改善箇所説明図

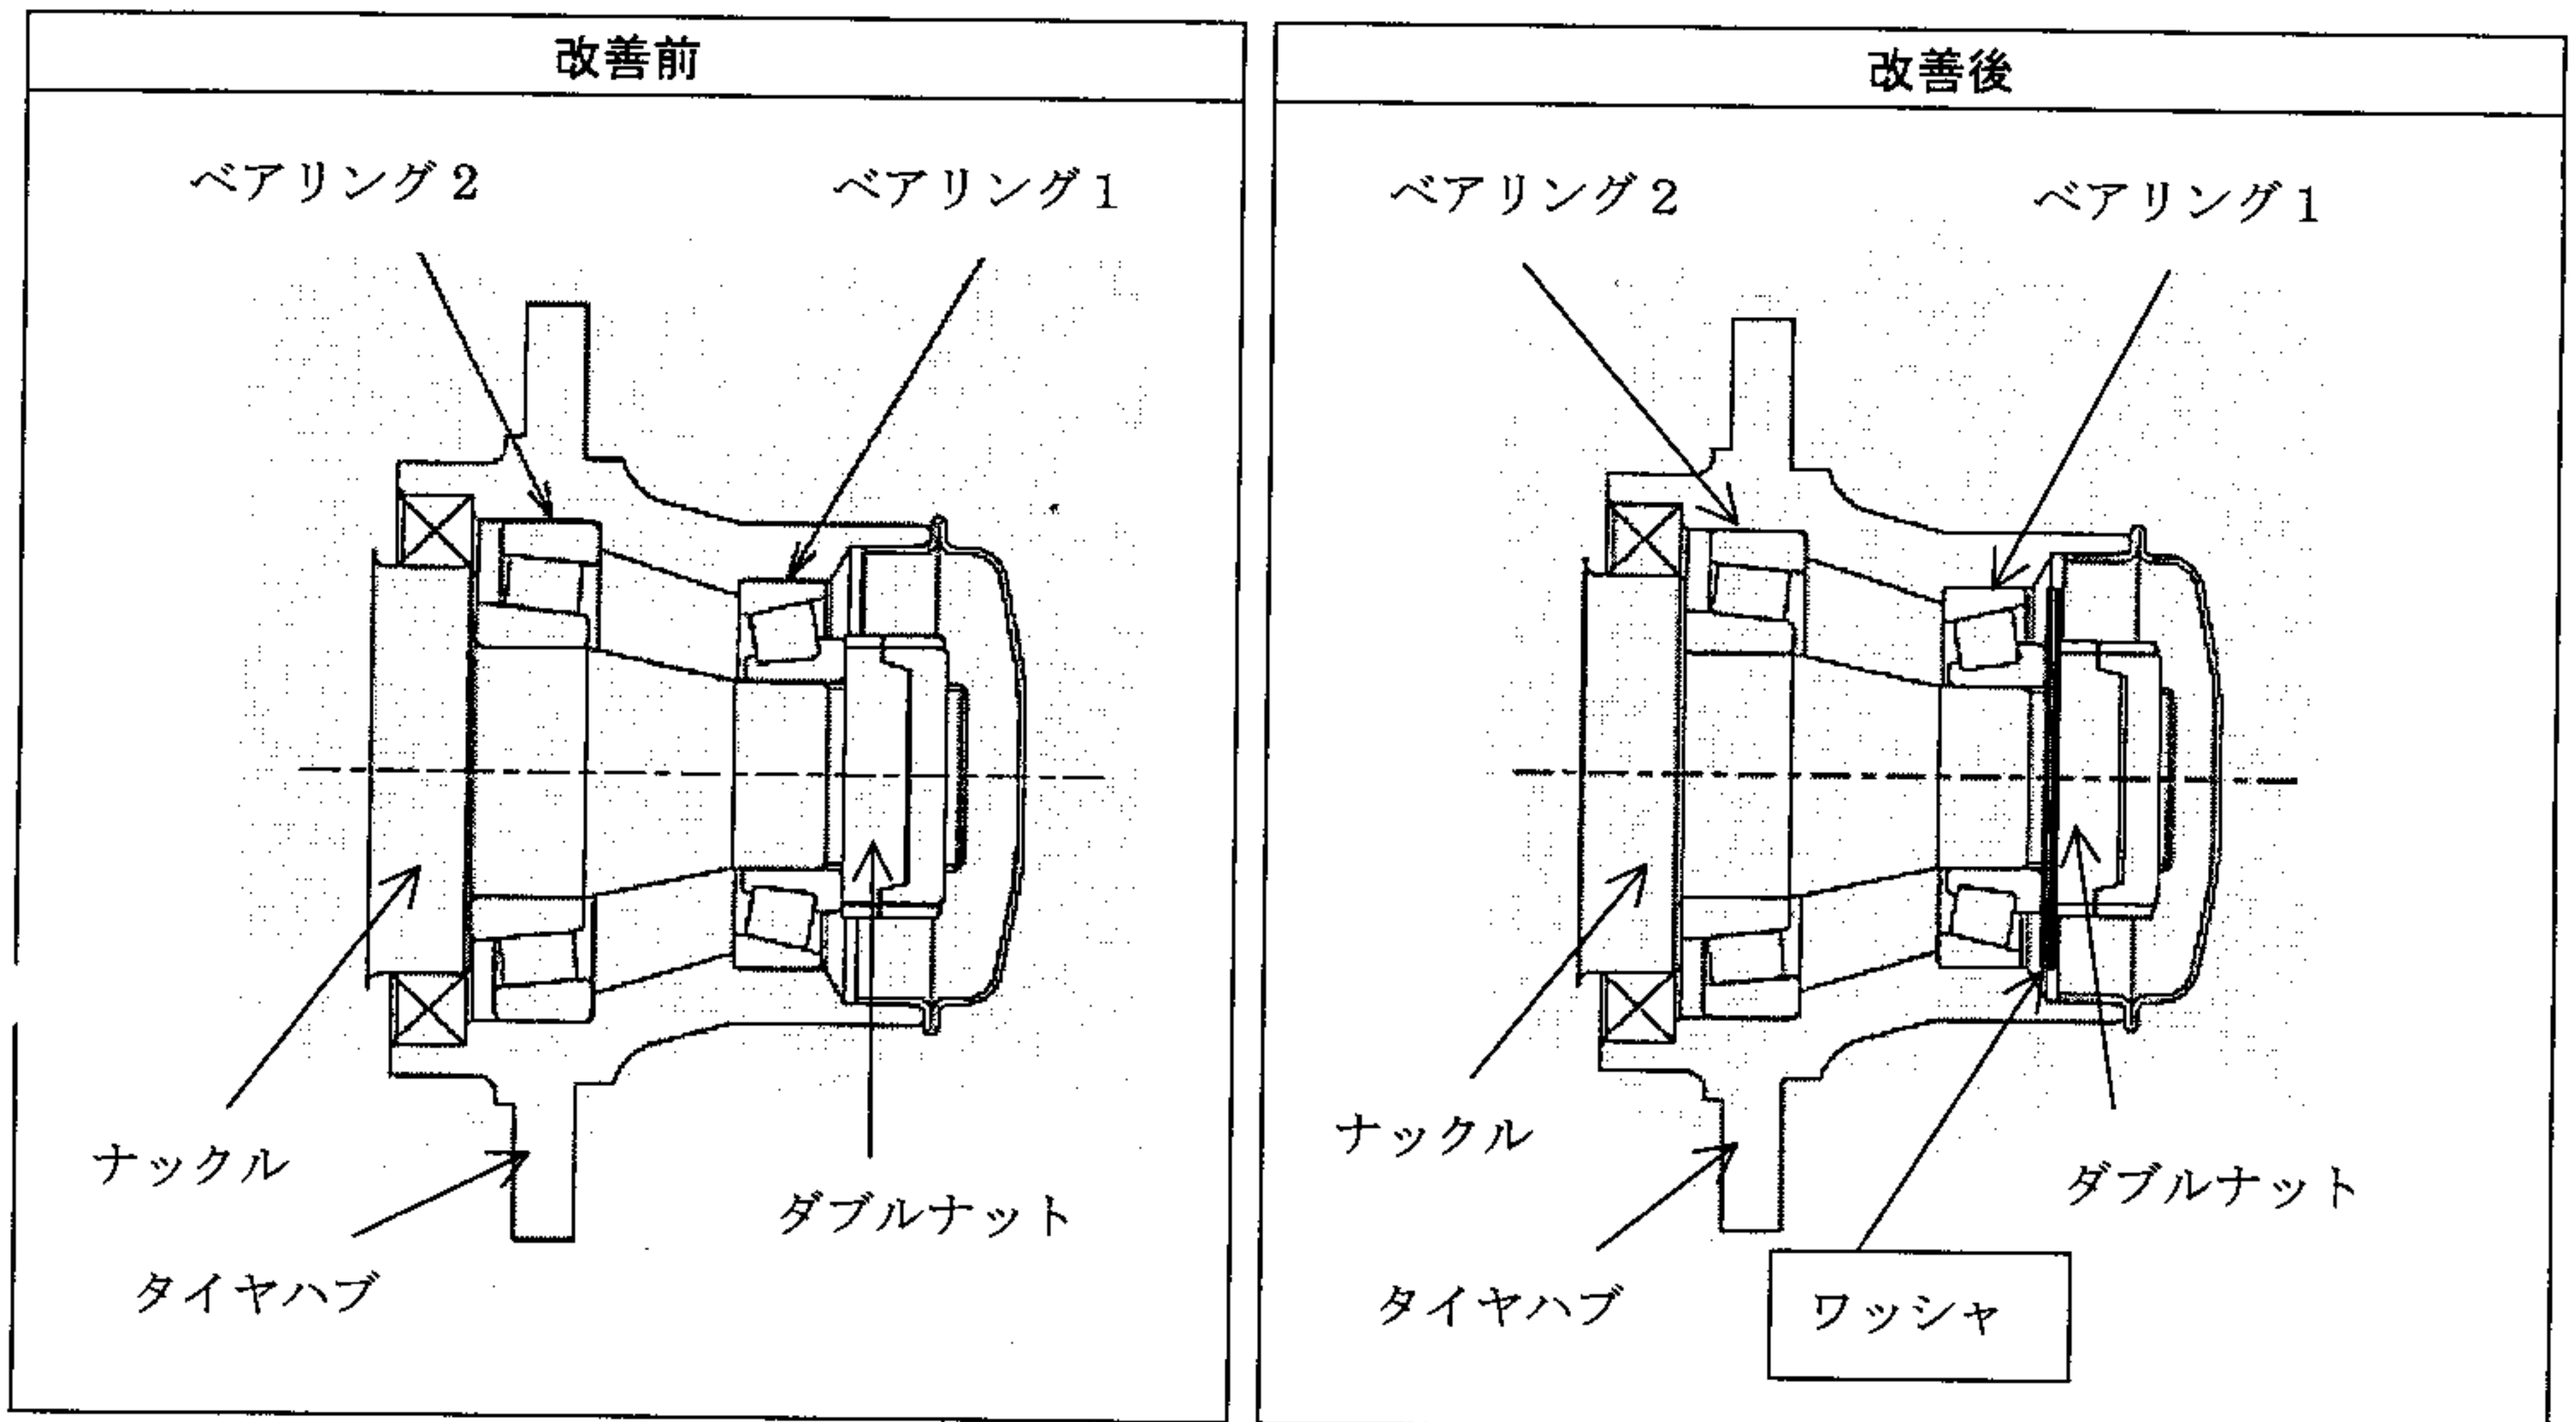
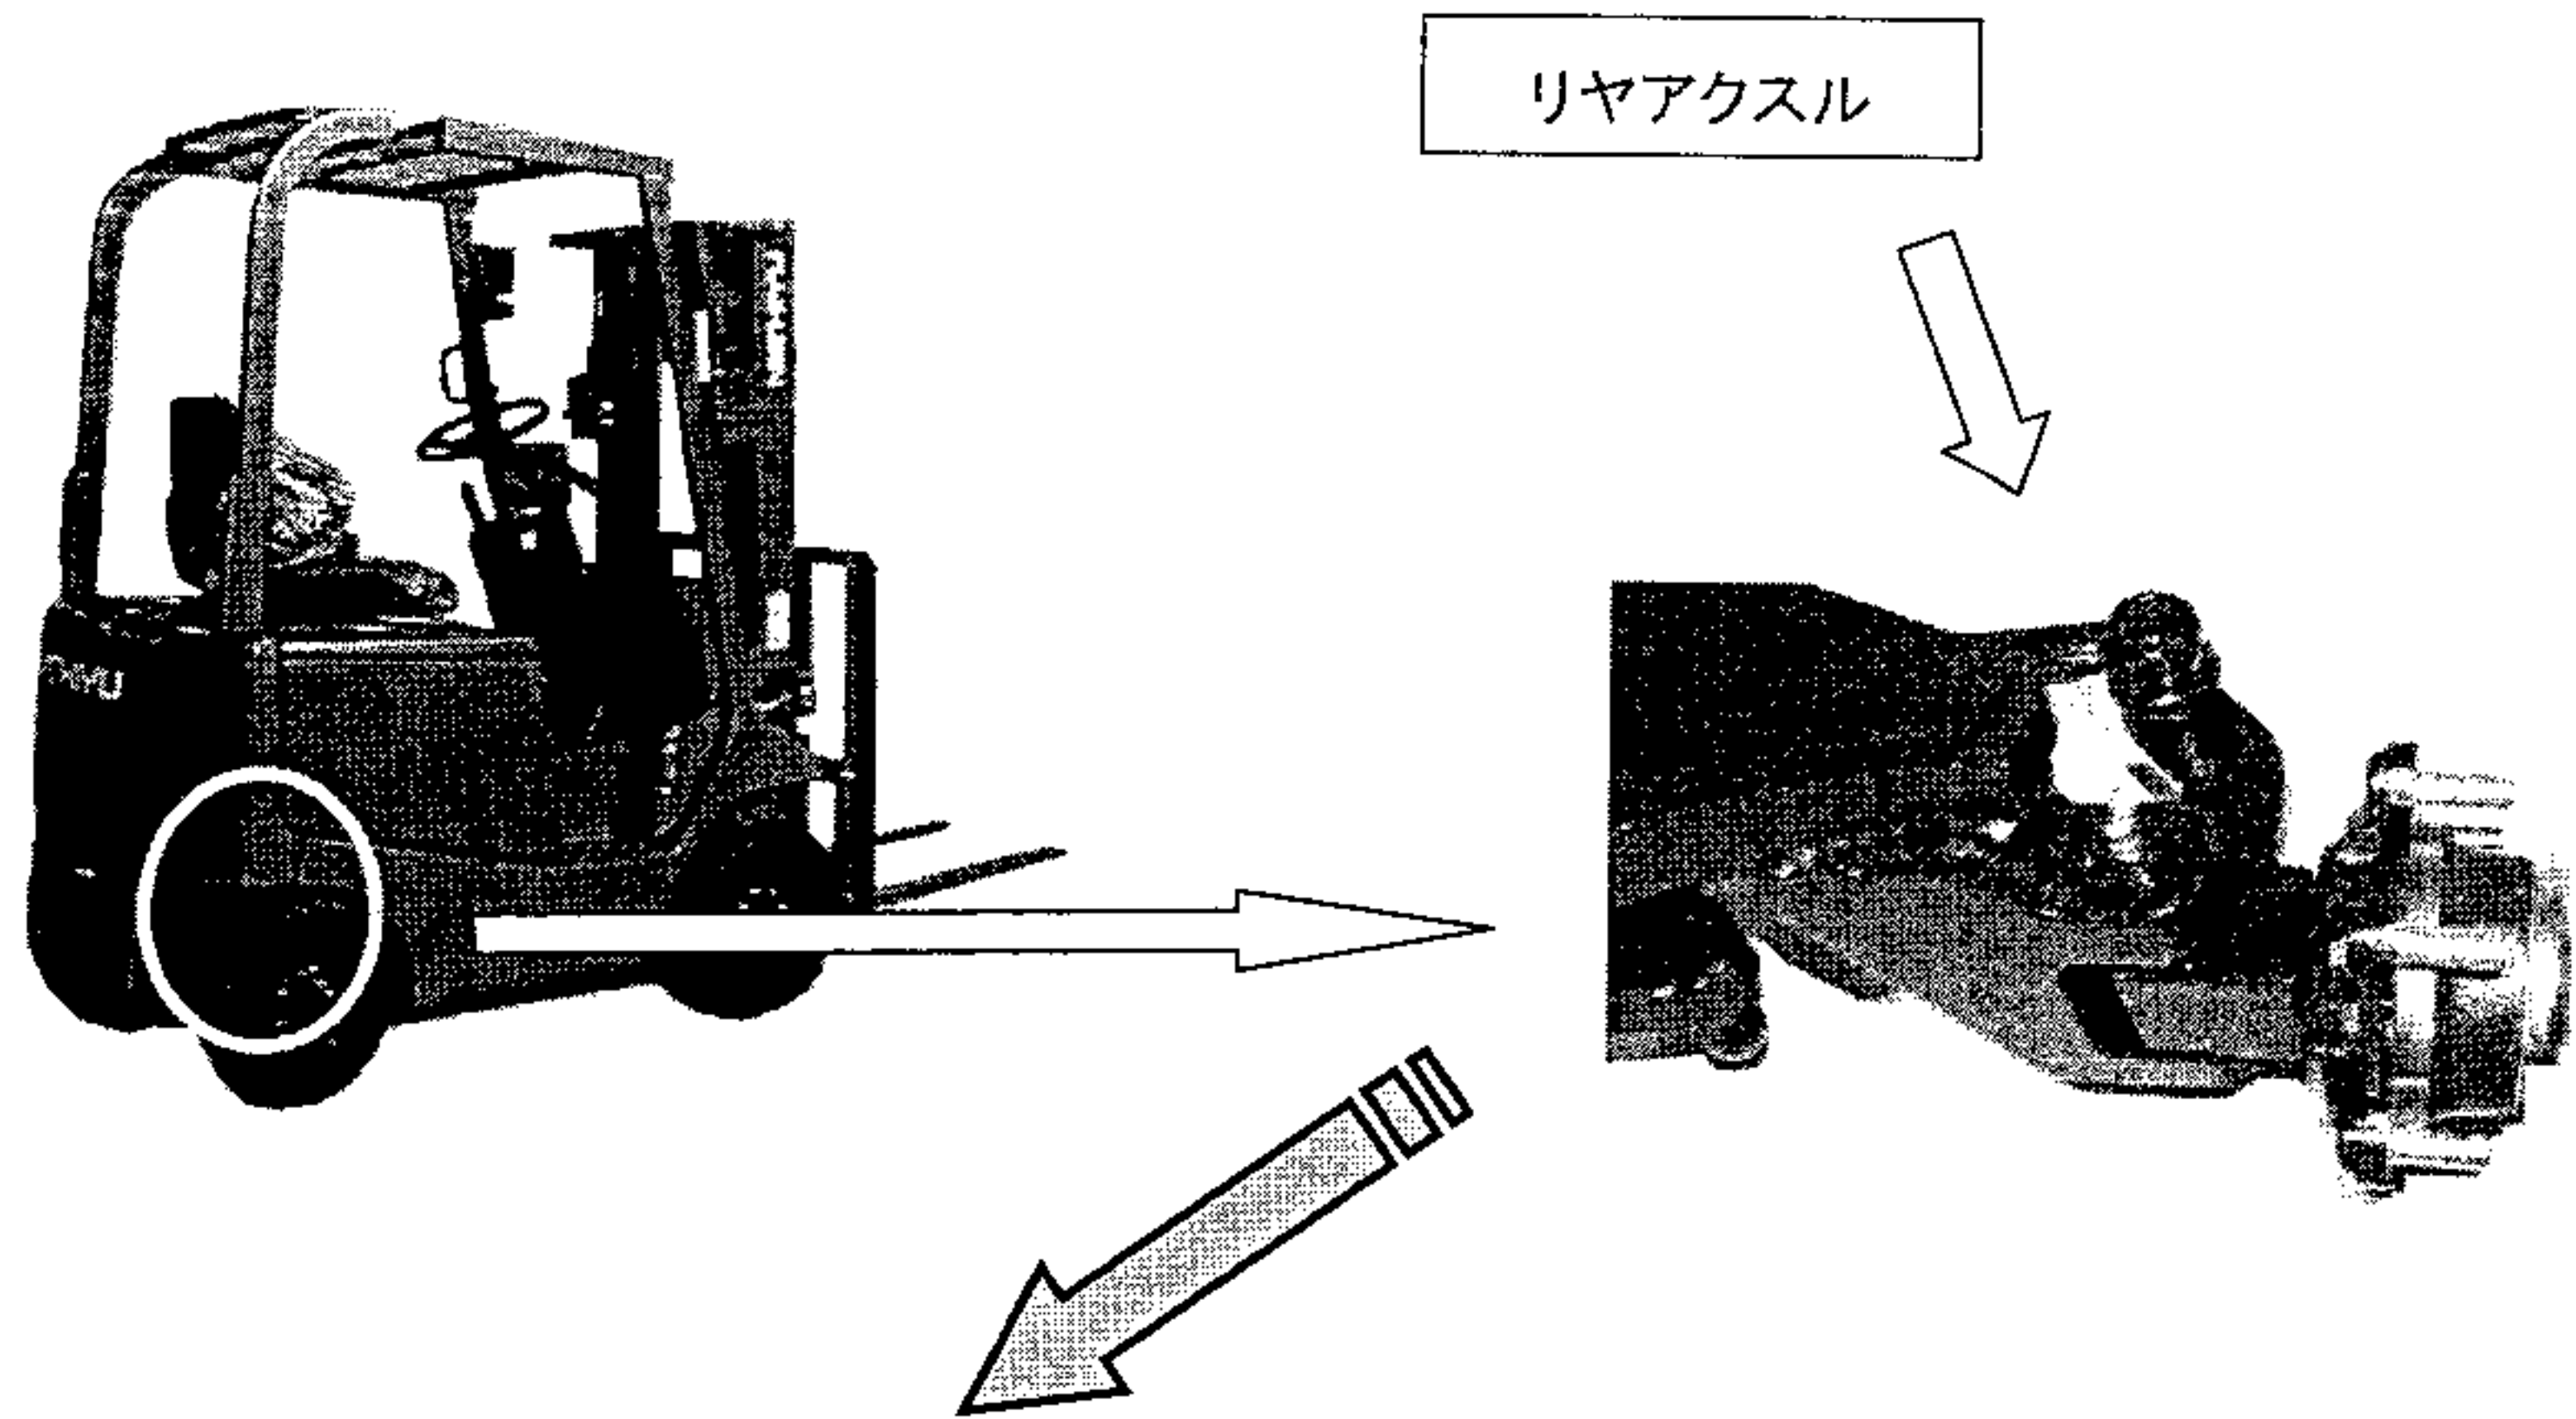
基準不適合発生箇所

リヤアクスルのベアリング締付構造が不適切なため、ベアリングの締め付け力がバラツキ、不足しているものがある。そのため、そのまま使用を続けると、当該ベアリングにガタが生じ、最悪の場合、操縦できなくなるおそれがある。

全車両、ベアリングの締め付け力が均一になるようにダブルナットの締付面にワッシャを挿入し、規定トルクで締め付ける。なお、全車両、点検し、ベアリングにガタが生じている場合は、ベアリングを新品と交換する。

識別：白色のペイントをナックル軸端面に塗布する。
